**Wielkopolskie
Muzeum
Niepodległości**

DRP.0611-18/25/6/RK

Dotyczy: Postępowania o udzielenie zamówienia publicznego pn.: „ Wykonanie, dostawa, montaż i uruchomienie wystawy stałej dla Muzeum Powstania Wielkopolskiego 1918-1919” – postępowanie numer FA.261-6/2025.

Seria pytań nr 38 z dnia 15.12.2025

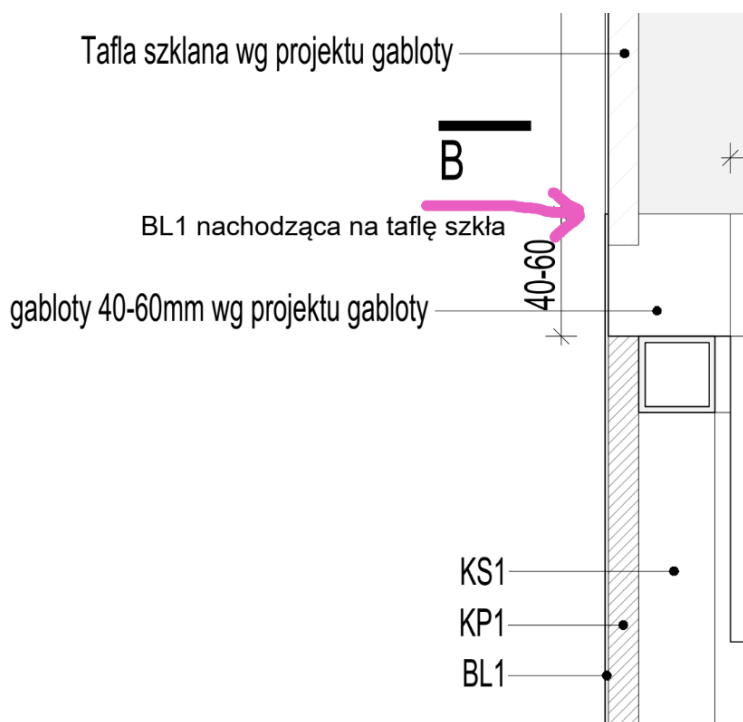
15. Wykonawca prosi o udzielenie odpowiedzi na pytanie: zewnętrzna tafla szklana gabloty M3.S21.GA01 [próbki] ma zostać zlicowana z cokołem - zgodnie z opisem dla typu GA.N.6, czy zewnętrzna tafla szklana gabloty M3.S21.GA01 [próbki] ma zostać wykonana zgodnie z detalem ujawnionym na rysunkach MPWP-EX-AEX-U-ID- 101-7-7 i MPWP-EX-AEX-U-ID-101-8-7 ?

Odpowiedź: Zewnętrzna tafla szklana gabloty M3.S21.GA01 ma zostać wykonana zgodnie z detalami MPWP-EX-AEX-U-ID- 101-7-7 i MPWP-EX-AEX-U-ID-101-8-7

6.6.	GABLOTA N TYP 6	GA.N.6
<i>gabłota stojąca z dwoma narożnymi ścianami szklanymi</i>		
<i>lokalizacja gabłoty: M3 - sekcja S21 (otłarż)</i>		
OPIS GABŁOTY GA.N.6:

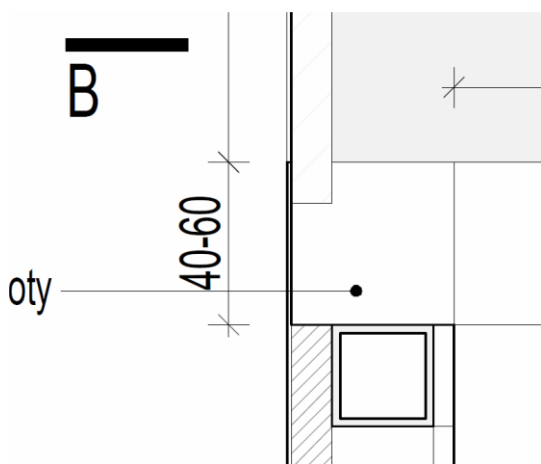
16. Jeżeli próbka ma zostać wykonana zgodnie z detalem ujawnionym na rysunkach MPWP-EX-AEX-U-ID- 101-7-7 i MPWP-EX-AEX-U-ID-101-8-7, to czy blacha ma nachodzić na szybę przy każdym łączeniu (wszystkie blachy dookoła szyby)?

Zgodnie ze specyfikacją typów gablot mamy dla GA.N.6 Zamawiający wskazał wymaganie „zlicowania”: **tafla szklana gabloty zlicowana z płytami wykończeniowymi cokołu**

Zgodnie z rysunkiem MPWP-EX-AEX-U-ID-101-7-7 detali blacha zachodzi na profil gabłoty

Na powyższym rysunku detalu blacha nachodzi na szybę, tworząc dwie różne płaszczyzny. Wykonawca wskazuje, że jeśli materiały nie są w tej samej płaszczyźnie, to nie są ze sobą zlicowane.

W konsekwencji zestawienie łączne tych informacji powoduje, że wykluczają się one wzajemnie, co uzasadnia ponowne pytania do Zamawiającego.

Odpowiedź: Tak, blacha ma nachodzić na szybę przy każdym łączeniu (wszystkie blachy dookoła szyby).

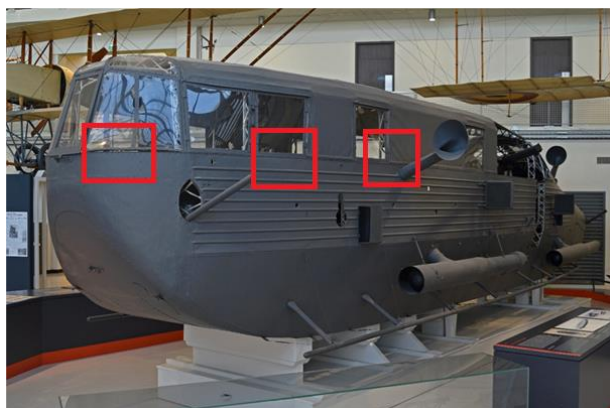
21. Który fragment poszycia gondoli Zeppelina o wymiarach 1m x 1m ma zostać wykonany jako próbka ?

Pragniemy zwrócić uwagę, że na stronach 8 i 9 wskazanego dokumentu **nie znajdują się zdjęcia fragmentu** aluminiowego poszycia sprecyzowanego do wykonania próbki.

Wykonawca wskazuje na poniższym zdjęciu trzy przykładowe potencjalne fragmenty poszycia gondoli Zeppelina, które mogą być wzięte przez Wykonawców jako fragment do wykonania próbki. Ponadto Zamawiający nie określił proporcji pomiędzy powierzchnią przeszklenia a blachy aluminiowej w próbce.

Dla przedstawienia Zamawiającemu porównywalności próbek oraz jednoczesnego uniknięcia nierównego traktowania wszystkich oferentów Wykonawca prosi o precyzyjne określenie fragmentu poszycia 1mx1m, który Zamawiający wymaga jako próbki.

Odpowiedź: Zamawiający podtrzymuje stanowisko z odpowiedzi z dnia 28.11.2025 r. na pytanie nr 7.
